**Postępowanie na realizację zadania: „Wynajem wraz z dostawą, podłączeniem i uruchomieniem 3 kotłowni kontenerowych zasilanych paliwem gazowym i olejem opałowym o minimalnej łącznej mocy cieplnej 8100 kW wraz z potrzebnym osprzętem na okres sezonu grzewczego 2024/2025”.**

Informujemy, że w dniach: 16 - 17.04.2024 r. do Zamawiającego wpłynęła prośba o wyjaśnienie treści Zaproszenia do złożenia oferty. Treść zapytania a także udzielone przez Zamawiającego odpowiedzi znajdują się poniżej.

**I. Treść zapytań Wykonawcy z dnia 16-17.04.2024 r.**

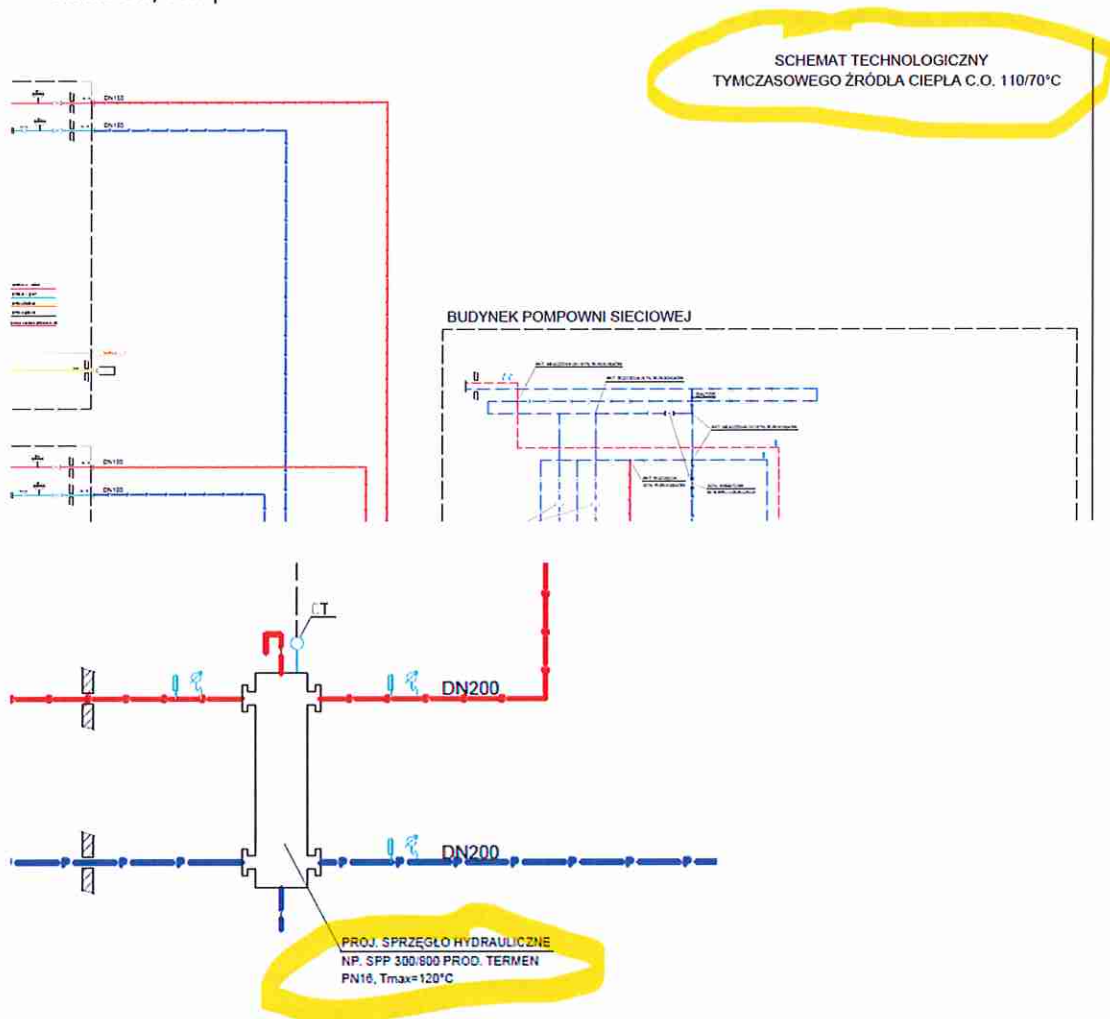
Pytanie 5: Schemat technologiczny – na jakie parametry zostało zaprojektowane sprzęgło hydrauliczne? W OPZ podano parametry pracy min 60°C, max 125°C. Na schemacie znajdują się sprzeczne informacje. Proszę o doprecyzowanie parametrów ciśnienia/temperatur.

Odpowiedź: Zamawiający ujednolicił zapisy w zakresie temperatur na schemacie technologicznym. Temperatura wyjściowa ciepłej wody w przedziale: min. 60°C max. 125°C - zgodnie z załączonym schematem (załącznik nr 2). Ciśnienie  $P_{\max} = 16$  barów - zgodnie z załączonym schematem (załącznik nr 2).

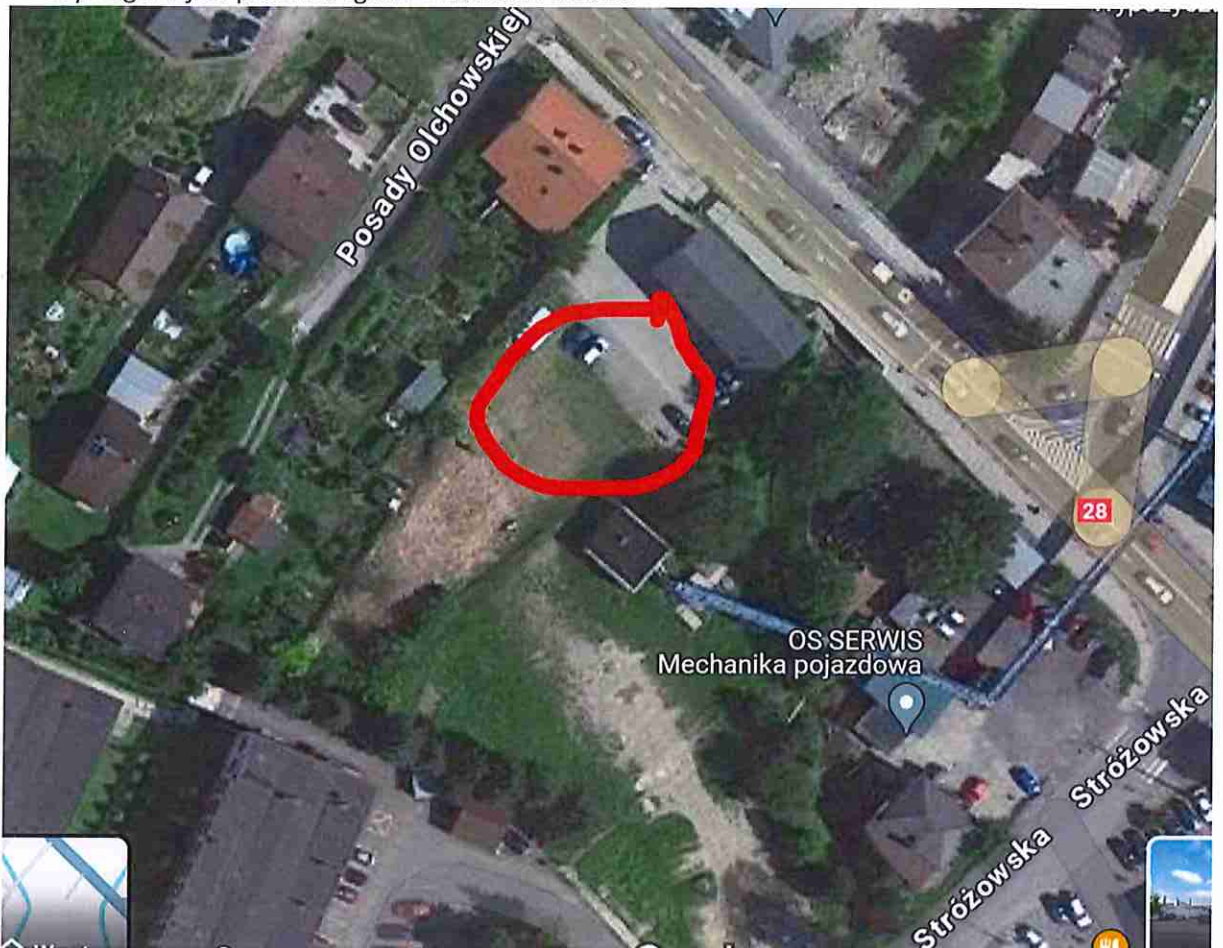
Pytanie 7: Proszę o potwierdzenie możliwości wykonania rozładunku (wjazd samochodów z kotłowniami, praca dźwigu) od strony działki sąsiedniej (strefa zaznaczona na czerwono). Wymagana jest pisemna zgoda właściciela działki.

Odpowiedź: Właściciel działki wyraża zgodę na rozładunek, załadunek jak i posadowienie kotłowni na jego działkach. Aktualnie zamawiający jak i właściciel działki finalizują umowę dzierżawy działki 2144 wraz z dojazdem od ul. Lipińskiego.
